<p>ALCALDÍA MAYOR DE BOGOTÁ D.C. GOBIERNO SEGURIDAD Y CONVIVENCIA Fondo de Prevención y Atención a Emergencias</p>	CONCEPTO TÉCNICO SOBRE NECESIDAD DE ESTUDIOS DETALLADOS DE AMENAZA Y RIESGO POR FENOMENOS DE REMOCIÓN EN MASA DENTRO DEL TRÁMITE DE LICENCIA URBANÍSTICA	Código:	GPR-FT-10
		Versión:	02
		Código Documental:

1.1 CONCEPTO TÉCNICO No. CT:	5378
1.2 ÁREA:	INVESTIGACIÓN Y DESARROLLO
1.3 COORDINACIÓN:	CONCEPTOS TÉCNICOS
1.4 REFERENCIA CRUZADA RADICADO FOPAE:	2008ER12696
1.5 RESPUESTA OFICIAL No.	RO-32682

2.1 SOLICITANTE:	CURADURÍA URBANA No. 5
2.2 PROYECTO:	Calle 29 Sur No. 4-88 Este
2.3 LOCALIDAD:	4. San Cristóbal
2.4 UPZ:	32. San Blas
2.5 BARRIO O SECTOR CATASTRAL:	Santa Inés
2.6 DIRECCIÓN:	Calle 29 Sur No. 4-88 Este (*)
2.7 CHIP:	AAA0003AXKL
2.8 MANZANA CATASTRAL:	02
2.9 PREDIO CATASTRAL:	01
2.10 ÁREA (Ha):	0.1288
2.11 FECHA DE VISITA:	Octubre 20 de 2008

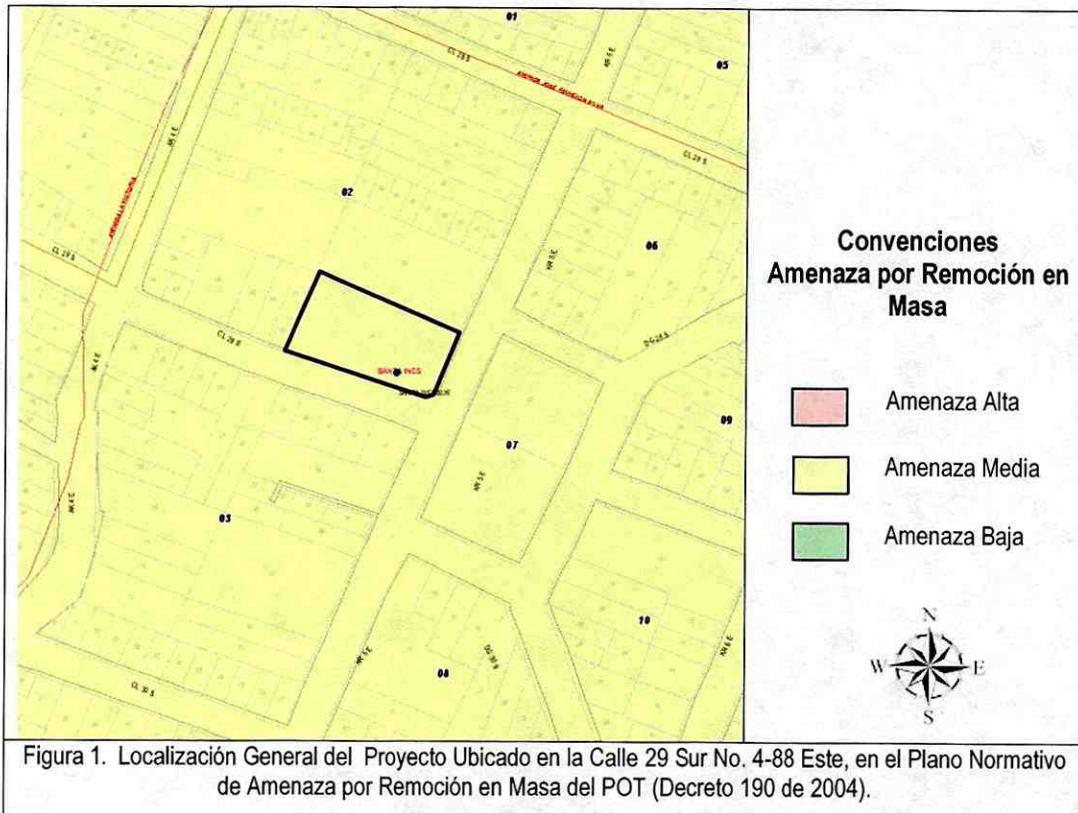
Conforme con el plano normativo de “Amenaza por Remoción en Masa” del Plan de Ordenamiento Territorial de Bogotá – POT, el sector donde se localiza el proyecto ubicado en la Calle 29 Sur No. 4-88 Este, de la Localidad de San Cristóbal, se encuentra en una zona de AMENAZA MEDIA por procesos de remoción en masa (Figura 1).

Fotografía No. 1. Predio donde se busca adelantar el proyecto localizado en la Calle 29 Sur No. 4-88 Este.

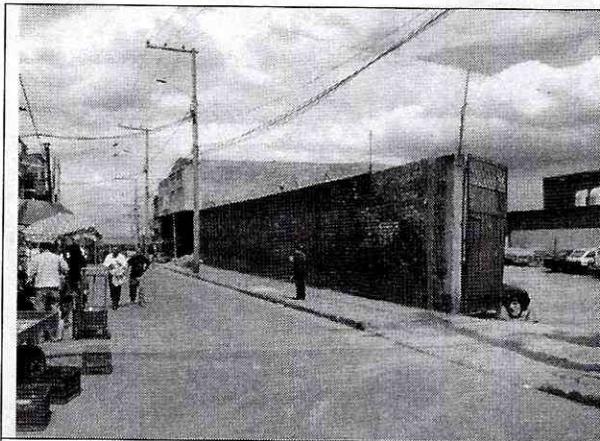
En el predio objeto del presente concepto técnico, se encuentra una edificación de dos (2) pisos de altura bajo el sistema estructural de pórticos en concreto, ubicada en el costado noroccidental de predio, el cual es aprovechado en su gran mayoría como parqueadero público de vehículos. La estructura en el momento de la verificación técnica adelantada, no evidencia daños o patologías que permitan identificar o definir la presencia de procesos de inestabilidad en el área del proyecto (Fotografías No. 1 y 2).

Fotografía No. 2. Zona de parqueadero en el interior del predio y vista general del sector donde se propone adelantar el proyecto.

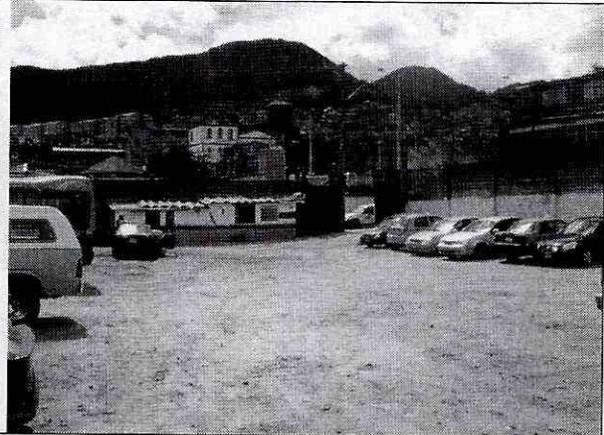
En el momento de la verificación de campo adelantada, no se evidenció la presencia de procesos de remoción en masa activos, que involucren el área donde se busca desarrollar el proyecto.
